Resumé af indkomne bemærkninger til projektet Blåvand Kyst, Byrådets vurdering af disse

I forbindelse med den offentlige høring af ideoplægget til projektet Blåvand Kyst, har Varde Kommune modtaget 70 bemærkninger. Bemærkningerne er nummererede på vedlagte bilag med navn, adresse og bemærkninger iht. emneindeksering.

Figur 1 Projektområdet med §3 beskyttede områder og Oksbydige markeret

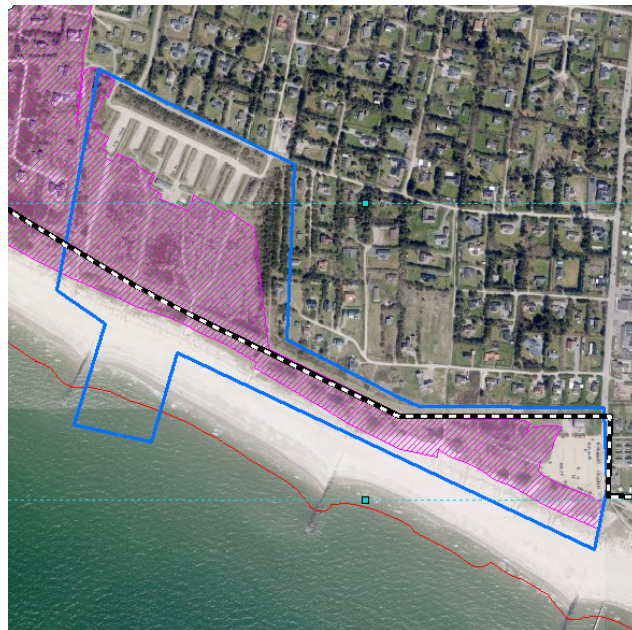
Høringssvar nr. 3, 5, 6, 7, 9, 10, 11, 12, 13, 14, 15, 16, 17, 18, 19, 20, 21, 22, 23, 24, 25, 26, 27, 28, 29, 30, 31, 32, 33, 34, 35, 36, 39, 40, 41, 43, 44, 45, 46, 47, 48, 49, 51, 52, 53, 54, 55, 56, 57, 58, 60, 61, 62, 63, 64, 65, 66, 67, 68 og 69 gør indsigelser mod at inddrage natur- og klitområder, der forefindes i projektområdet. En særlig bekymring angår inddragelse af naturområdet på Hafniagrunden med begrundelse i, at området i dag fremstår fri for boligbyggeri, som en slags åndehul, i det ellers tæt bebyggede sommerhusområde. Derudover påpeges det, at området i dag bliver brugt til rekreative formål, samt en direkte vej til stranden. Flere indsigere bemærker, at projektområdet er udpeget efter naturbeskyttelseslovens §3 som beskyttet hede, og påpeger, at dispensation for §3 natur ikke er omfattet af forsøgsordningen. Flere indsigere spørger hvordan forsøgsprojektet forholder sig til Varde Kommunes vision "Vi i naturen".

Kortet til højre viser med lilla skråkravering den vejledende registrering af § 3-beskyttet hede efter naturbeskyttelsesloven i projektområdet. Den stiplede streg angiver grænsen mellem sommerhusområde og landzone. I arealet med sommerhusområde (nord for strengen) har § 3-beskyttelsen kun begrænset betydning, idet dette areal kun er beskyttet imod tilstandsændringer med landbrugsmæssige formål. Det vil sige, at etableringen af hotel med tilhørende faciliteter nord for den stiplede linje ikke kræver dispensation efter naturbeskyttelsesloven. I arealet med landzone kræver alle tilstandsændringer dispensation.

Der er igangsat en naturkvalitetsvurdering af hele projektområdet, som skal klarlægge projektets konsekvens for dyre- planteliv. Der skal i forbindelse med det videre planarbejde for delprojekterne foretages en screening efter lov om miljøvurdering af planer og programmer for at vurdere behovet for en miljøvurdering. Ligeledes skal det vurderes om delprojekterne er omfattet VVM-bekendtgørelsens bilag 2, hvorefter der skal foretages en VVM-screening for at vurdere behovet for en VVM-redegørelse. Da delprojekterne grænser op til Natura 2000-områder, vil der i det videre arbejde blive vurderet, om der skal udarbejdes Natura 2000 Væsentlighedsvurderinger efter Habitatbekendtgørelsen.
